## **Avis sur le projet d'installation de travail et de traitement du bois à Labruguière (Tarn)**

N°Saisine : 2023-12588

N°MRAe : 2024APO12

Avis émis le 08 février 2024

Figure 4 : Reportage photographique de l'étude hydrologique

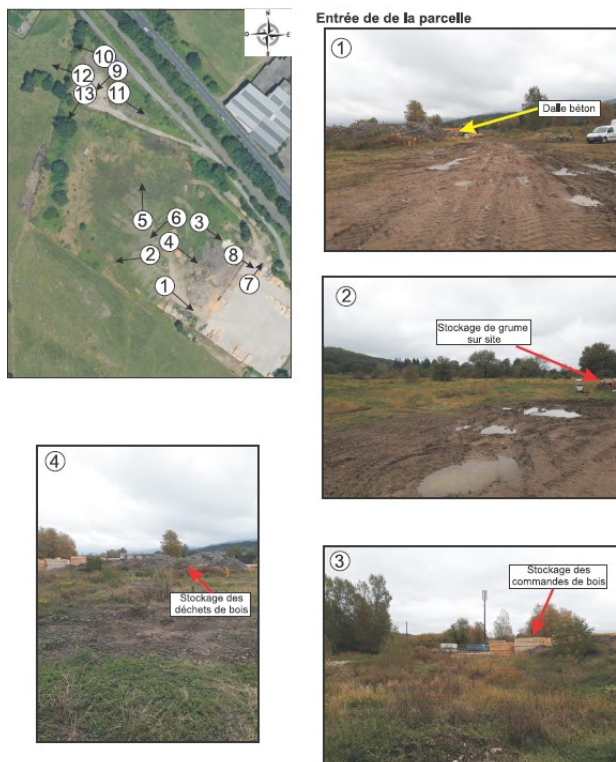
Aucune cartographie des habitats naturels n'a été réalisée, les informations sont assez confuses et diffèrent d'un document à l'autre. Par exemple : l'étude d'impact indique que l'ensemble de la zone est artificialisé mais sur les cartographies et les photographies présentes en annexe, cette caractérisation peut être remise en question (photos ci-après).
